# Problempunkte bei Stuttgart 21 und NBS Wendlingen – Ulm

Sven Andersen, Dipl.-Ing.

## Anmerkungen zum Projekt „Stuttgart 21“

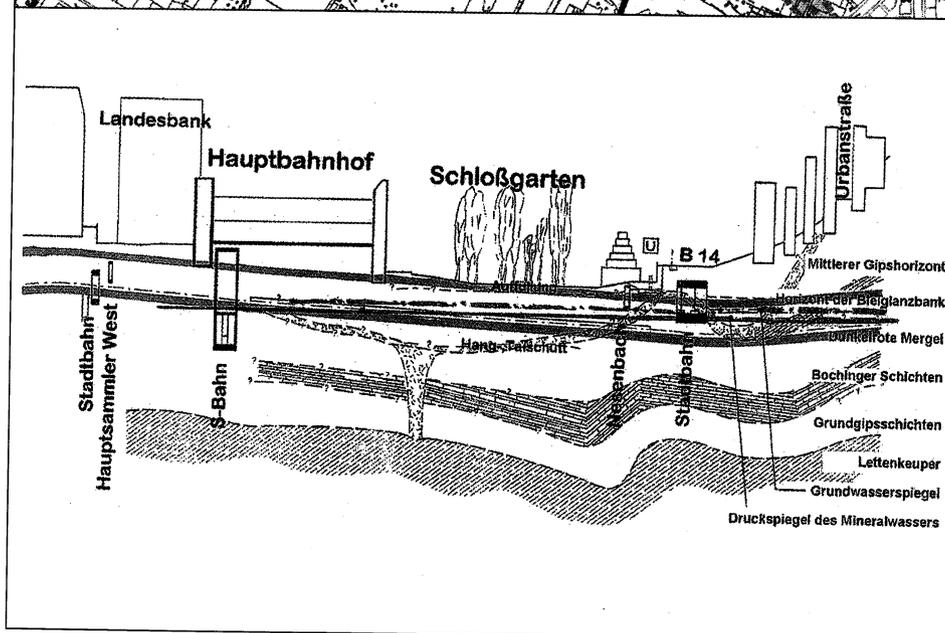
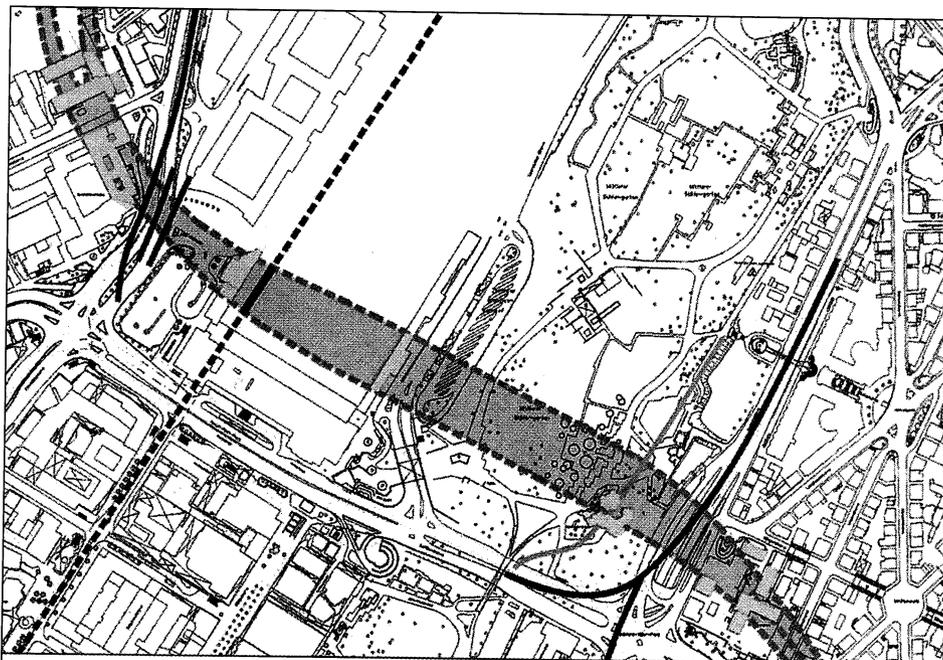
Erst 1996, als über Stuttgart 21 seitens der Bahn die Grundsatzentscheidung schon gefällt worden war, zeigte Heimerl in einer Fachzeitschrift [5] den neuen Stuttgarter Hauptbahnhof in Grundriss und Längsschnitt (siehe Bild unten). Aus dem von Heimerl gezeigten Bild ist deutlich zu erkennen, dass der Bahnhof im Gefälle liegen muss. Das Mass des Gefälles fehlt allerdings.

Allein in den Unterlagen zum Planfeststellungsverfahren ging kein Weg daran vorbei, alle Fakten zu nennen, aus denen die Bahnsteiglängsneigung im Gefälle erkennbar war. Das Eisenbahn-Bundesamt (EBA) hat wider Erwarten Anfang 2005 den neuen Bahnhof in einem Gefälle von 15,143 % genehmigt, ohne konkrete Auflagen zu nennen, die das unbeabsichtigte Wegrollen eines haltenden Zuges verhindern könnten. In einem aktuellen Schreiben vom 8. November 2010 an den Verfasser führt das Eisenbahn-Bundesamt darin aus: „Der § 7 Absatz 2 EBO ist eine „Soll“-Vorschrift. Danach soll die Längsneigung von Bahnhofsgleisen bei Neubauten 2,5 % nicht übersteigen. Das bedeutet, dass in begründeten Ausnahmefällen von dieser Vorschrift abgewichen werden darf. Dann muss der Vorhabenträger den Nachweis der Sicherheit führen.“ Es bleibt abzuwarten, welche Konsequenzen die Deutsche Bahn AG aus dieser Ansicht des EBA zieht. Die Bahnsteige selbst sollen eine verstärkte Querneigung zur Mitte hin bekommen und rollhemmende Beläge. Das wird zwar den Besitzern von Rollkoffern Verdruss beschreiben, sorgt aber für relative Sicherheit.

Züge, die wenden, müssen immer eine Wendebremssprobe durchführen. Wegen der zu starken Längsneigung der Gleise ist aber eine Wendebremssprobe im Stuttgarter Tiefbahnhof nicht zulässig. Das hat zur Folge, dass Züge hier nicht wenden können.

Die beabsichtigte Nutzung des Tiefbahnhofs nur zum Durchfahren, aber nicht zum Wenden, widerspiegelt sich auch im Spurplan (siehe Bild oben).

Bei Betrachtung des Spurplans stellt sich die Frage: Was passiert im künftigen Tiefbahnhof Stuttgart betrieblich, wenn einmal ausserplanmässig die Streckengleise Richtung Flughafenbahnhof oder, noch schlimmer, Richtung Wangen gesperrt werden müssen, zum Beispiel wegen eines Stromausfalls?

Bildfahrplanstudie zur Bestandsstrecke Stuttgart – Ulm (Zeichnung: S. Andersen).

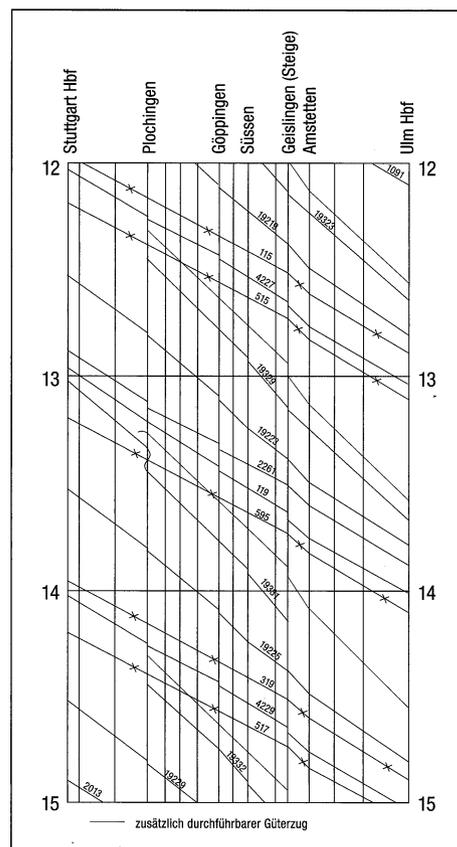
Nach einer Bildfahrplanstudie zeichnet sich auf der Bestandsstrecke Stuttgart – Ulm durch den Wegfall der gegenwärtigen Non-stop-Züge (meistens nur einer pro Stunde und Richtung) zwischen Stuttgart und Ulm nur eine zusätzliche freie Güterzugtrasse zwischen Stuttgart und Ulm ab (siehe Bild unten). Folgerichtig weist auch die Deutsche Bahn selbst in [9] keinen Nutzen durch das Projekt einer NBS Wendlingen – Ulm für den Güterverkehr aus.
